Sachverständigenstellungnahme Nr.: 231001

Auftraggeber	Verbandsgemeinde Birkenfeld FB – 2 Bauverwaltung Auf dem Römer 17 55765 Birkenfeld
In Sachen:	Sporthalle Umweldcampus
Kundenzeichen:	VG-Birkenfeld
Objekt:	Arnold-Meiborg Halle Neubrücker Straße 1 55768 Hoppstädten-Weiersbach
Datum:	25.06.2024

1. Vorgeschichte

Durch Begehung
deformiertes
Übergangsblech

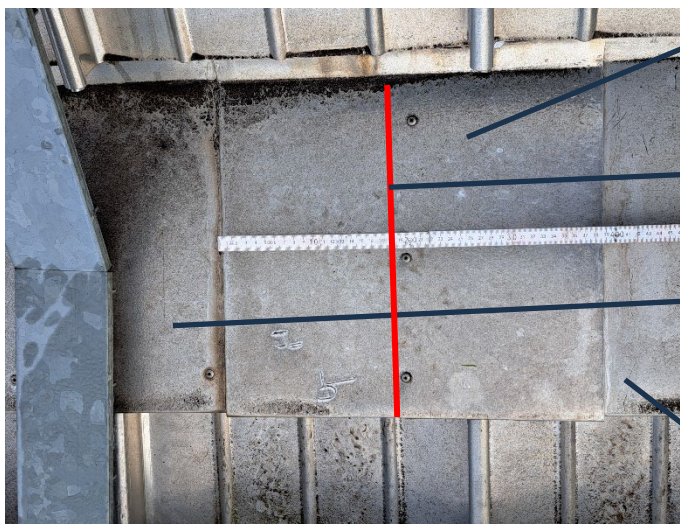
Auf dem oberen Schenkel des Übergangsbleches waren in jedem Zwischenraum der Dacheindeckung deutliche Schmutzablagerungen durch Pfützenbildung zu erkennen. Die Neigungsmessung auf dem oberen Schenkel ergab 3,25°. Dies bedeutet eine Unterschreitung der geplanten Dachneigung von ca. 2° an diesem neuralgischen Detail. Durch die fast vollständige Belegung der Dachfläche mit der PV-Anlage wird der obere Schenkel des Übergangsbleches offensichtlich als Wartungsweg genutzt, was dazu führt, dass das Kanteil in den Bahnenzwischenräumen der Dacheindeckung deutlich sichtbar niedergetreten wird und dann zu der oben genannten Pfützenbildung auf dem Blech führt.

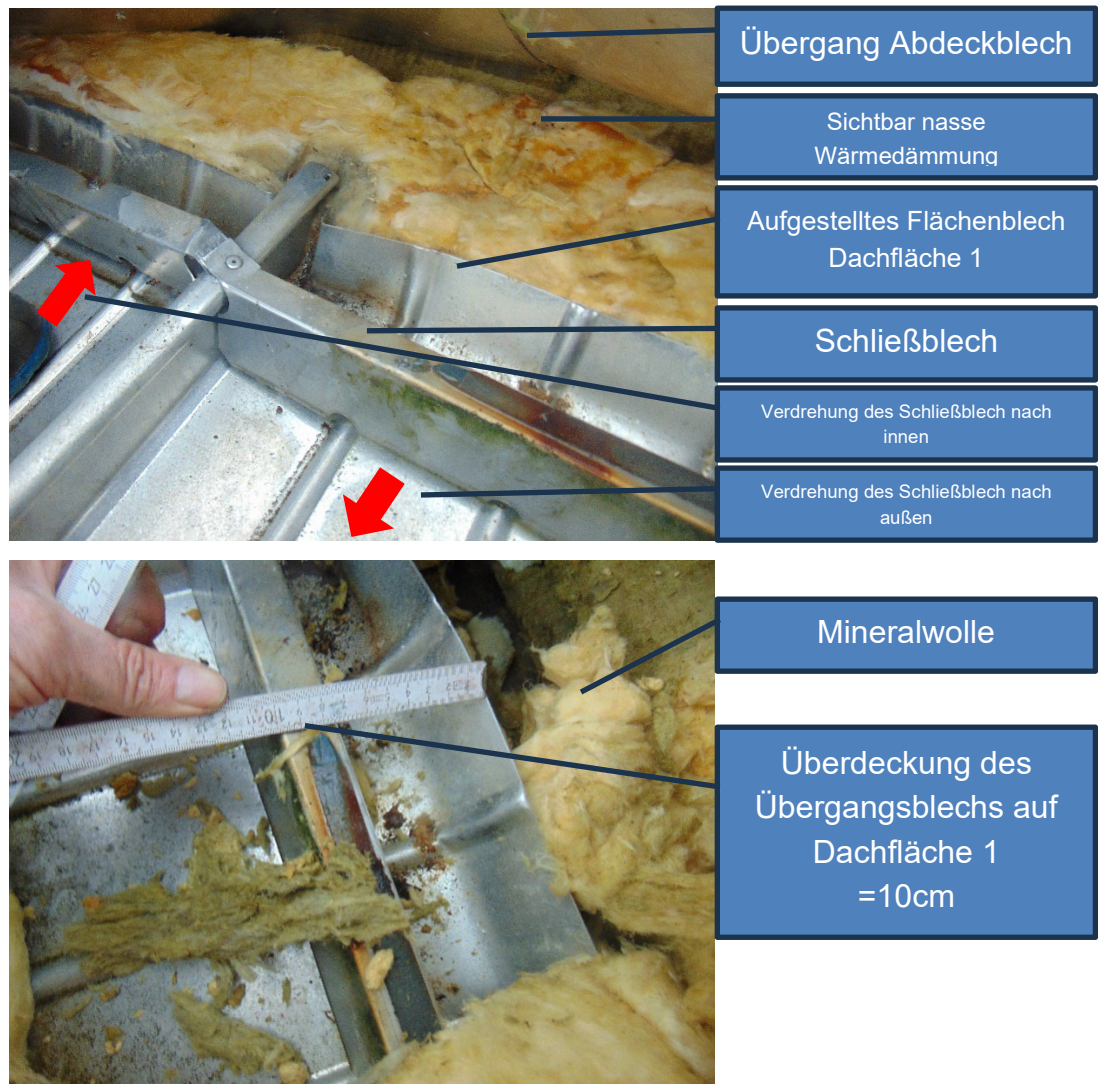
Eine Probeöffnung eines Übergangsstückes unmittelbar oberhalb einer der Stellen, in der es im Innenraum zu Wassereintritten kommt zeigt deutlich, dass das Blech Wasserunterläufig ist. Die überdeckten Abdeckbleche wurden ohne Rückkantung ausgeführt und die aufgetragene „Dichtmasse“ ist für derartige Verbindungen wirkungslos.

Starke
Wasserunterläufigkeit

Lückenhafte
„Dichtmasse“

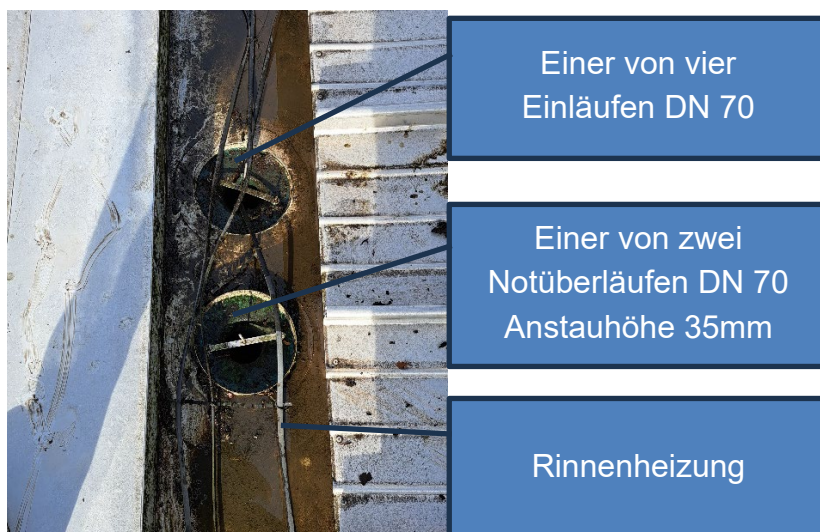
Der Übergang zum Glasdach wurde mit dem gleichen Abdichtungsmaterial der Grabenkehle wasserdicht hergestellt. Der Übergang zur Dachfläche 3 kann technisch lediglich regensicher und nicht wasserdicht ausgeführt werden indem die einzelnen Tafeln der Aluminiumdeckung mit Überstand in die Grabenkehle hineinragen.

Wasserdichter

Übergang zur
Fensterfläche

Regensicherer

Übergang mit
Überstand der
Flächendeckung von
Fläche 3

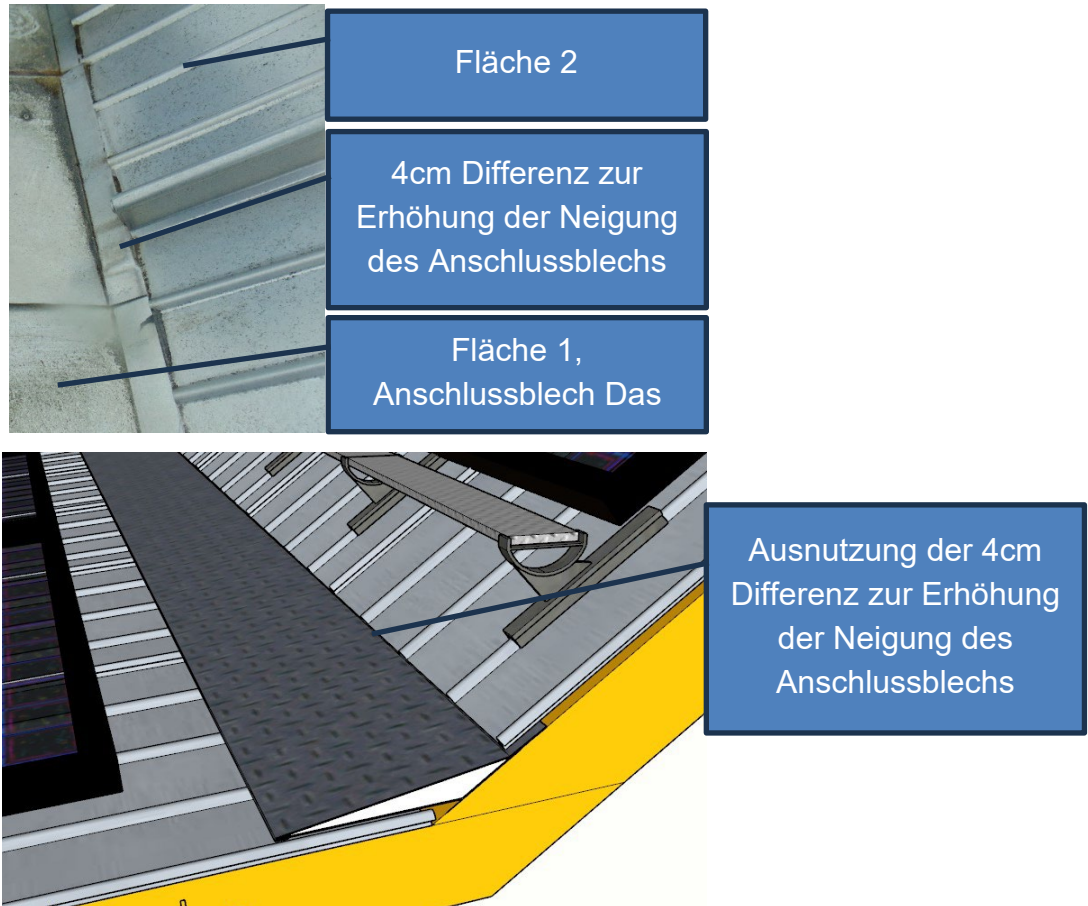
Ein weiterer Punkt, der zu den Undichtigkeiten in diesem Bereich führt, ist das Begehen des Blechs zu Wartungszwecken. Durch die nahezu komplette Belegung beider Dachflächen mit der PV-Anlage ist es unmöglich die Dachfläche und PV-Anlage sowie der Solarthermieanlage zu warten oder zu säubern. Eine Laufanlage zur nachträglichen Begehung der Dachfläche konnte der Unterzeichner nicht in den zur Verfügung gestellten Planunterlagen finden. Folgendes Bild verdeutlicht die Problematik und zeigt, wie das Übergangsblech seit der Errichtung der Solaranlagen als „Wartungsweg“ genutzt wurde:

Bei den regelmäßigen Begehungen des Daches, oft durch fachfremde Handwerker, wurde nicht darauf geachtet, nur auf den Verstärkungen (Bördeln) der Dachflächen zu laufen. Stattdessen wurde auch in die Zwischenräume getreten, was dazu führte, dass sich das Übergangsblech an diesen Stellen nach unten verformt hat. Dadurch hat sich die ohnehin geringe Dachneigung noch weiter verringert, teilweise auf fast null Grad. An Nahezu allen Zwischenräumen konnte der Unterzeichner Schmutzablagerungen finden, die auf Pfützenbildung und dauerhaft stehendes Wasser hindeuten. Eine lastverteilende oder ausreichend tragfähige Unterlage unterhalb des Blechs wurde nicht verbaut, ohnehin ist dieses Detail existenziell für die Regensicherheit der Dachfläche und daher generell für eine solche Art der Nutzung ungeeignet.

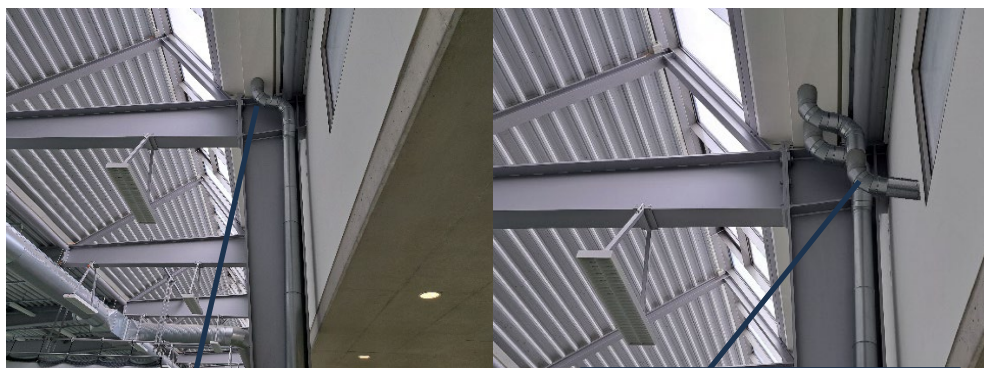
Die Analyse der Entwässerung hat ergeben das, die verbauten vier Ablaufgullys für die Abführung des normalen Berechnungsrechens ausreichend dimensioniert ist. Die Notentwässerung mit nur 2 zusätzlichen Abläufen in Verbindung mit einem zu geringen Querschnitt innerhalb der Grabenkehle führt

jedoch bei Starkregenereignissen zum Überlaufen des Regenwassers in den regensicheren Anschluss der Dachdeckung in den Innenraum.

Aufbauend auf der Schadenanalyse werden 4 weitere senkrechte Gullys als Notüberläufe, d.h. mit einer Anstauhöhe von 150mm, in die Grabenkehle eingebaut und an die vorhandene hochpolymere Abdichtung angeschlossen. Die Anstauhöhe der vorhandenen Notentwässerung kann ggf. konstruktiv vergrößert werden, um auch bei mittleren Regenereignissen ein Ansprechen der Notentwässerung und damit Beeinträchtigungen im Eingangsbereich zu vermeiden. Um die Belästigung durch Spritzwasser bei Ansprungen der vorhandenen Notentwässerung gering zu halten, könnten die äußeren Wasserspeyer bis kurz über das Gelände verlängert werden.
